SV: REMISS Tollare port

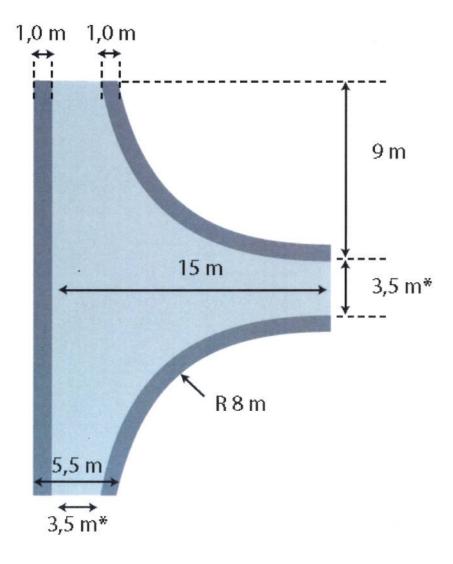
Det ser ut som att det går att vända med sopbilen i det markerade T-et. Men det är svårt att utläsa om måtten uppfyller nedanstående. Om det gör det så är det ok.

Efter vändning kommer det att krävas en backning, vilket inte är optimalt. Dock godkänner vi backning max en billängd (8 m) om det krävs.

Miljöhuset kräver också en vändning och en liten backning.

Alla mått verkar vara på gränsen men troligen på rätt sida om den.
